## Rapport de contrôle d'installations électriques à basse et à très basse tension

RÉF. 108/2024/75803/01:1

DATE DU CONTRÔLE 26/08/2024 (10:02 - 10:53) AGENT VISITEUR [REDACTED]  
 ADRESSE DU CONTRÔLE Chemin du Valcq 28 - 1420 Braine-l'Alleud TYPE DE CONTRÔLE Visite de contrôle vente ancienne installation (8.4.2)

## CONCLUSION : NON CONFORME

**Croquis de position élémentaire et descriptif sommaire des tableaux**

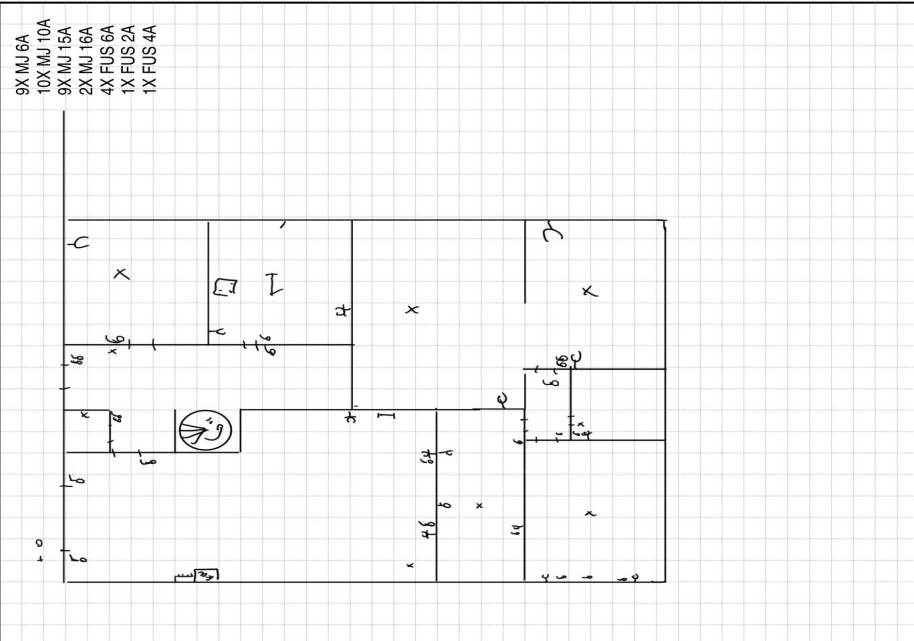
9X MJ 6A  
 10X MJ 10A  
 9X MJ 15A  
 2X MJ 16A  
 4X FUS 6A  
 1X FUS 2A  
 1X FUS 4A
